Objet : GANSHOREN. Avenue Broustin, 111.

Demande de permis portant sur l'aménagement de deux studios au rez-de-chaussée et au 1^{er} étage (régularisation).

Avis de la CRMS

Fig. 2. Vue de la façade à rue après travaux.
© CRMS, 2019.

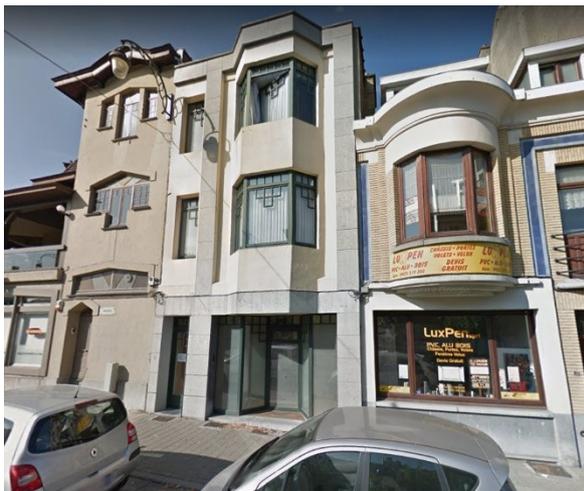
D'un point de vue strictement patrimonial et de l'impact sur la zone de protection, la CRMS est défavorable au traitement chromatique de la façade à rue dont la couleur très foncée introduit un contraste malheureux qui porte préjudice à la mise en valeur du patrimoine, que ce soit au niveau du front bâti de l'avenue Broustin ou du bien classé sis au n° 110.
